PREFET DE LA REUNION

Saint-Denis, le 03 mars 2015

AVIS DE L'AUTORITE ENVIRONNEMENTALE RELATIF AU DOSSIER DE SUPPRESSION ET RECONSTRUCTION DU RADIER DE LA RAVINE DU GOL

Localisation du projet – Copyright IGN

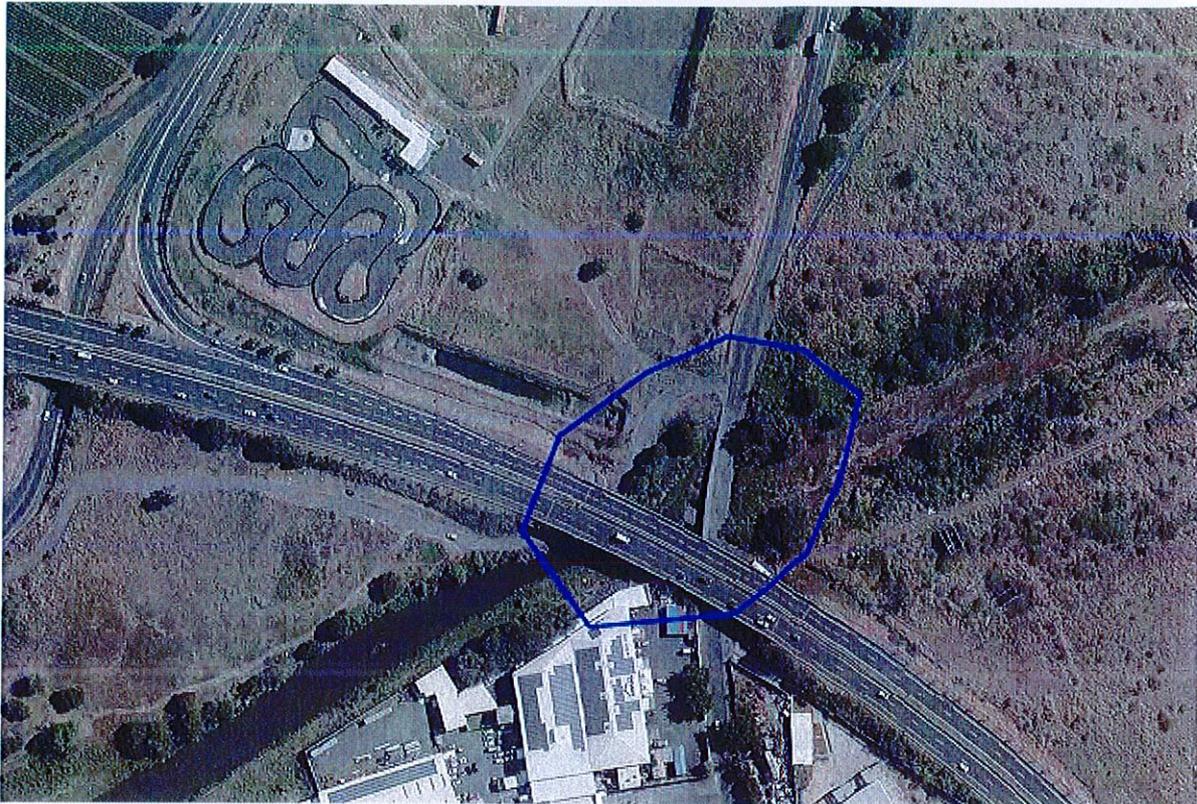
Les travaux consistent en la destruction du radier actuel et la construction d'un nouveau radier moins submersible.

Le projet concerne la traversée de la ravine du Gol à Saint Louis par la RN 2001. Il prévoit notamment :

- la destruction du radier actuel ;
- la construction d'un nouveau radier composé de 7 dalots sur une largeur de 11 m pour 24,5 m de long ;
- les voies d'accès à l'ouvrage sur une vingtaine de mètres de chaque côté ;
- la réalisation de protection de berge en amont et en aval de l'ouvrage (enrochements) ;
- la création d'un radier provisoire pour la déviation ;
- la mise en place d'un réseau de drainage, d'évacuation et de traitement des eaux pluviales.
